**ČESKÉ VYSOKÉ UČENÍ TECHNICKÉ
FAKULTA STAVEBNÍ
Katedra technologie staveb**

**DIPLOMOVÁ PRÁCE
STP - Logistické centrum Plzeň Božkov
1.2 Oprava projektové dokumentace**

Body opravy dokumentace:

14) Opláštění SDK sloupů

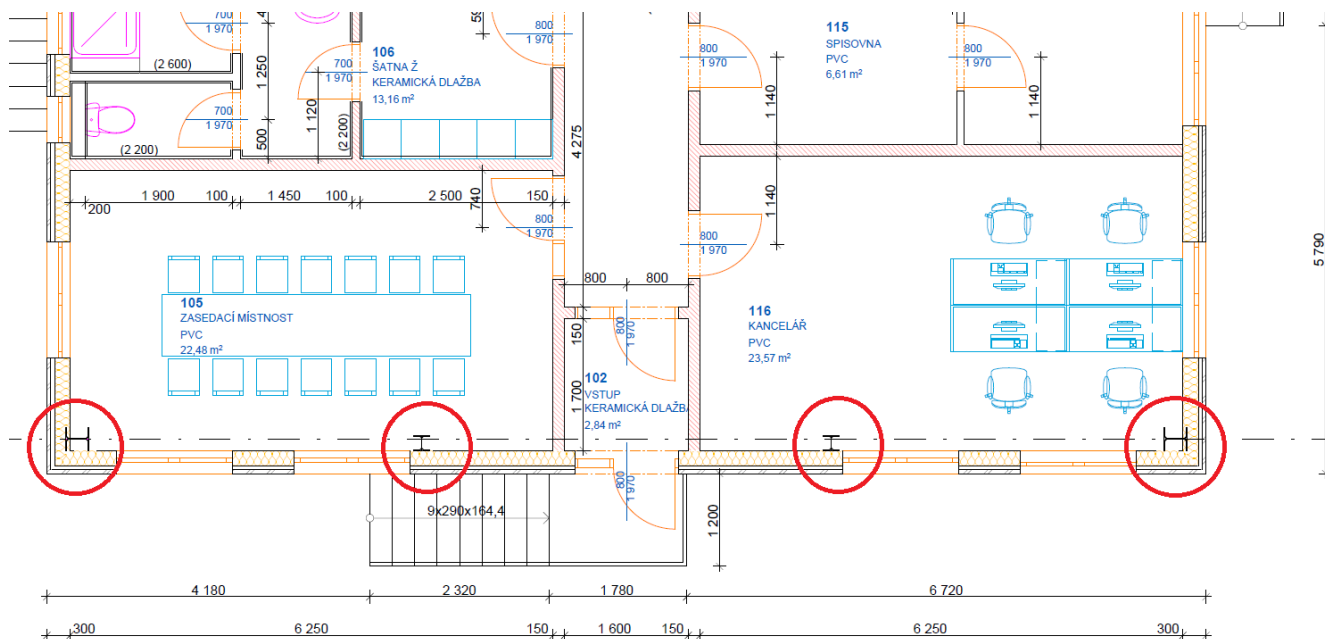
Dle předané projektové dokumentace není řešeno zapravení ocelových nosných sloupů typu IPE.

Tuto skutečnost je nutno řešit, především kvůli estetickému působení vestavku. Zapravení ocelových sloupů lze řešit jednak nátěrem, ovšem lepší dojem budí opláštění ocelového profilu sádkartonovým kastlíkem. Opláštění bude provedeno jedním záklopem z červené sádkartonové desky o tloušťce 12,5 mm. Postavený kastlík bude natřen stejnou barvou jako zbytek místností.
